六ヶ所再処理施設における  
新規制基準に対する適合性

臨界事故における水素掃気対策と  
放出影響緩和対策の両立について

日本原燃株式会社

【令和元年第 303 回核燃料施設等の新規制基準適合性に係る審査会合での指摘事項】

第 2 - 1 図 可溶性中性子吸収材の供給に係る概念図

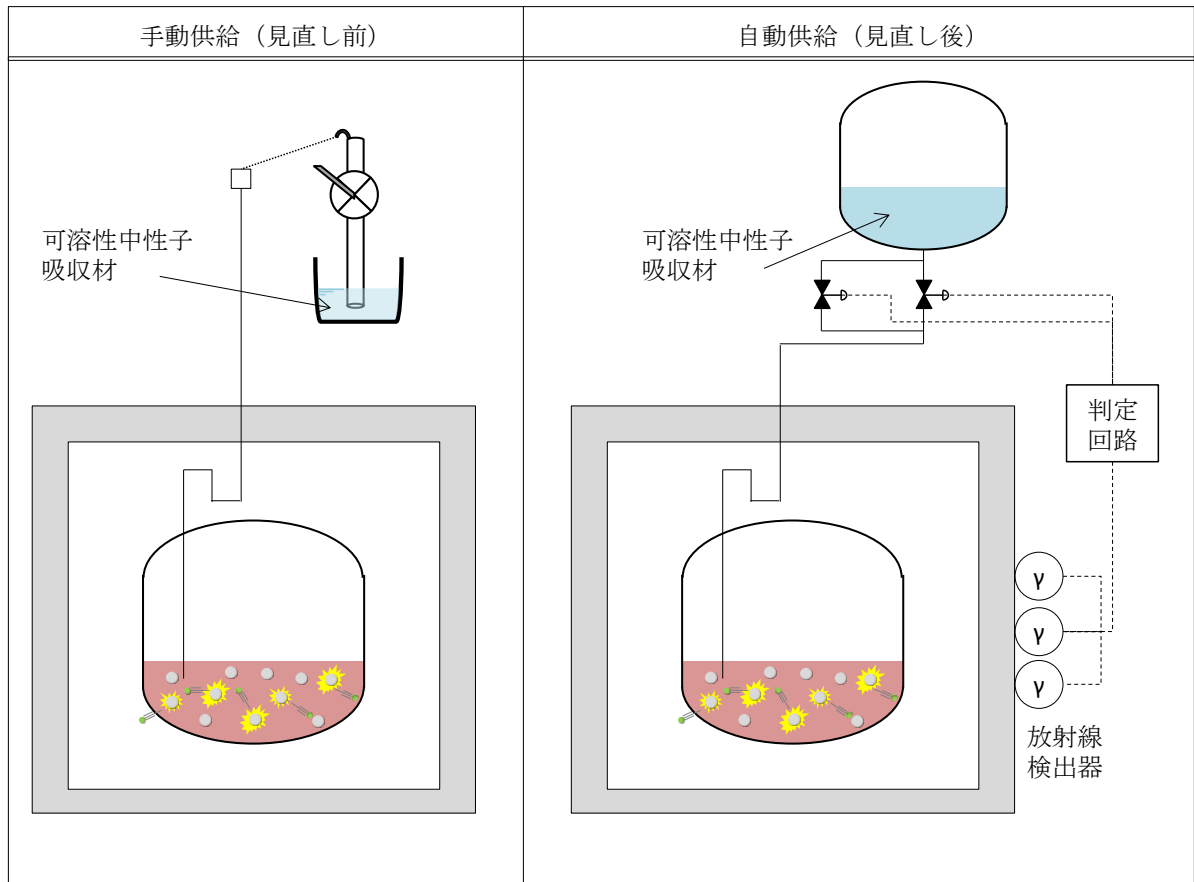
- ✓ 早期未臨界確保対策と水素掃気対策の継続の両立について説明すること。
- ✓ 短半減期核種は減衰した後に放出することと、新たに採ろうとしている対策の関係を、定量性をもたせて説明すること。
- ✓ 新たな対策を採ることによりこれまで説明していた異常な水準の放出防止対策に変更が生じるのであればその内容も説明すること。

臨界事故の拡大防止対策は可溶性中性子吸収材を手動により供給する対策としていたが、臨界事故による核分裂生成物の生成量及び放射性物質の気相への移行量を低減するため、手動ではなく臨界事故の発生後自動的に中性子吸収材が供給できるよう措置する。概念図を第2-1図に示す。

中性子吸収材の自動供給化により、従来の手動供給においては臨界事故の発生を起点として35分程度を要していた供給時間が短縮され、臨界事故が発生した後に直ちに中性子吸収材の供給が開始されるよう措置する。
